【 V-2-10-1-5-5 緊急時対策所用発電機の耐震性についての計算書 】

【 V-2-10-1-5-6 緊急時対策所用発電機制御盤の耐震性についての計算書 】

【 V-2-10-1-6-1 非常用無停電電源装置の耐震性についての計算書 】

補正前		補正後		備考															
表 2-1 構造計画		表 2-1 構造計画		記載の適正化															
計画の概要		概略構造図																	
基礎・支持構造	主体構造																		
125V 系蓄電池 HPCS 系は、取付ボルトにてチャンネルベースに固定する。チャンネルベースは基礎ボルトにて基礎に固定する。	直立形 (鋼製架台に固定された制御弁式据置鉛蓄電池)

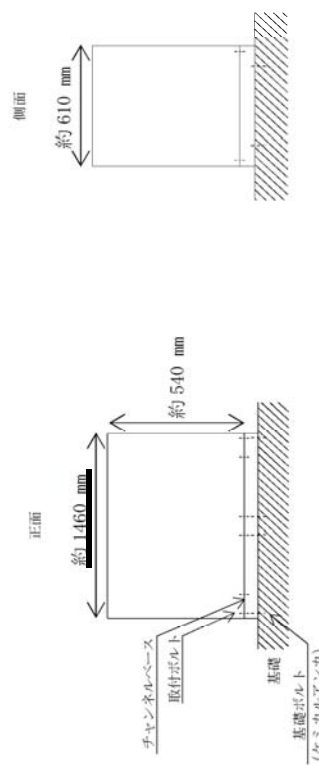
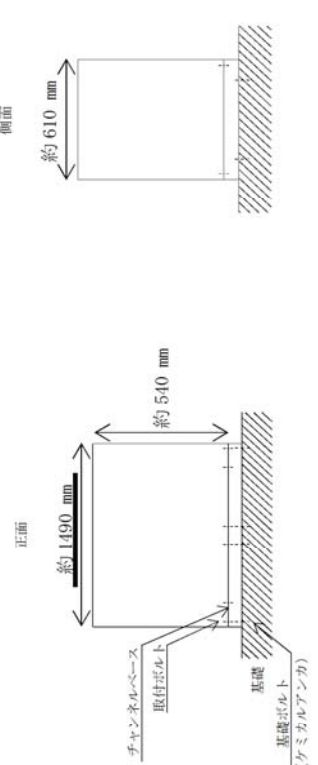
表 2-1 構造計画		表 2-1 構造計画		記載の適正化																								
計画の概要		概略構造図																										
基礎・支持構造	主体構造																											
125V 系蓄電池 HPCS 系は、取付ボルトにてチャンネルベースに固定する。チャンネルベースは基礎ボルトにて基礎に固定する。	直立形 (鋼製架台に固定された制御弁式据置鉛蓄電池)		8 個並び 2 段 2 列		6, 7 個並び 2 段 2 列			---------------	-----------	------------------	-----------		たて	約 750 mm	たて	約 750 mm		横	約 1590 mm	横	約 1420 mm		高さ	約 1220 mm	高さ	約 1220 mm

表 4-1 荷重の組合せ及び許容応力状態（重大事故等対処設備）

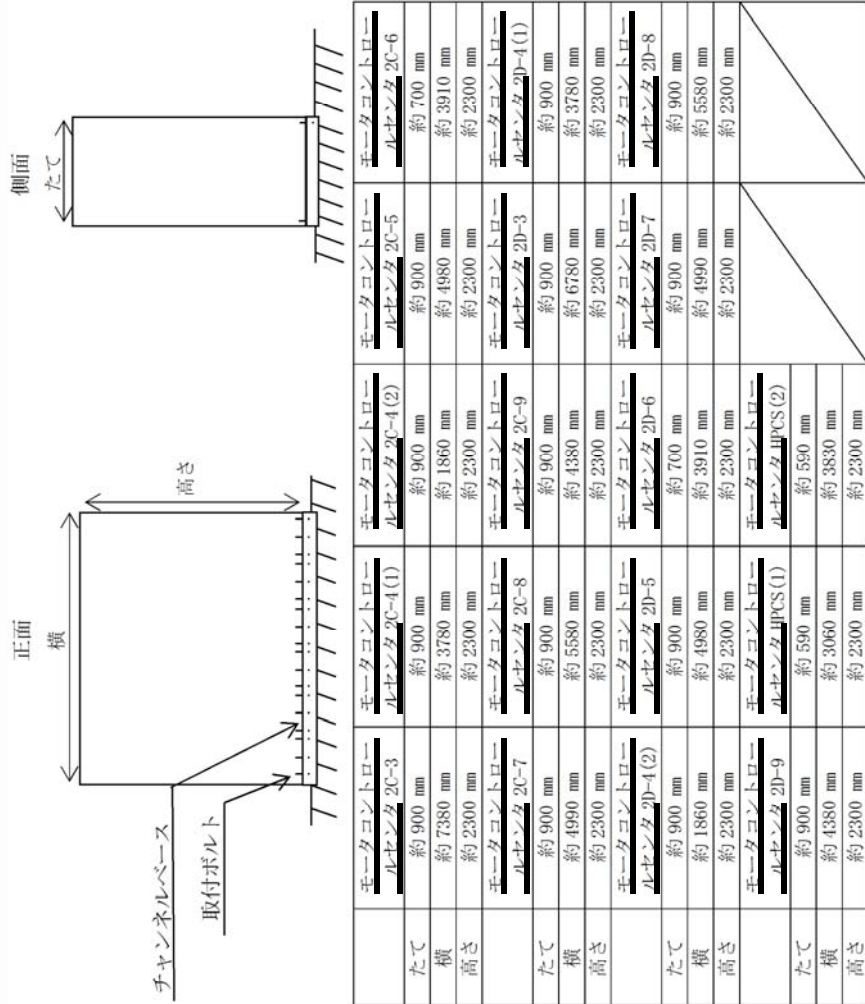
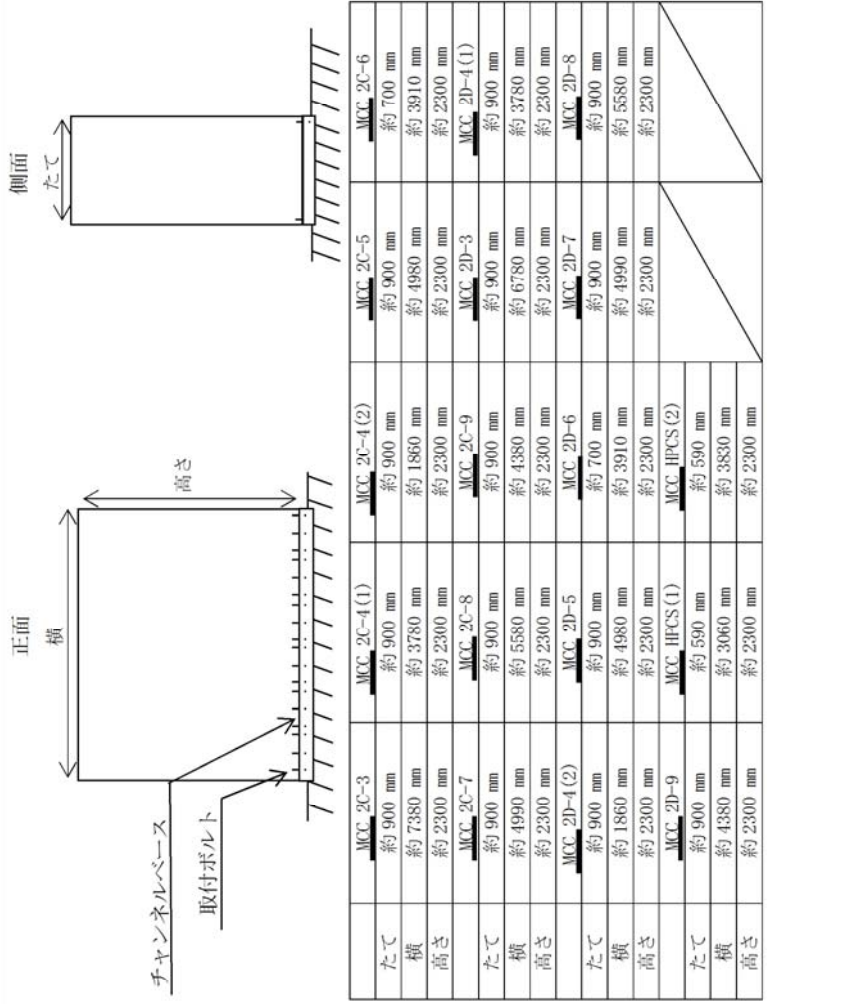
施設区分	機器名称	設備分類*1	機器等の区分	荷重の組合せ	許容応力状態
<u>非常用電源設備</u>	パワーセンタ	常設耐震／防止 常設／緩和	—*2	$D + P_D + M_D + S_s^{*3}$	IV_{AS}
				$D + P_{SAD} + M_{SAD} + S_s$	V_{AS} (V_{AS} として IV_{AS} の許容限 界を用いる。)

施設区分	機器名称	設備分類*1	機器等の区分	荷重の組合せ	許容応力状態
<u>その他発電用原子炉の附属施設</u>	パワーセンタ	常設耐震／防止 常設／緩和	—*2	$D + P_D + M_D + S_s^{*3}$	IV_{AS}
				$D + P_{SAD} + M_{SAD} + S_s$	V_{AS} (V_{AS} として IV_{AS} の許容限 界を用いる。)
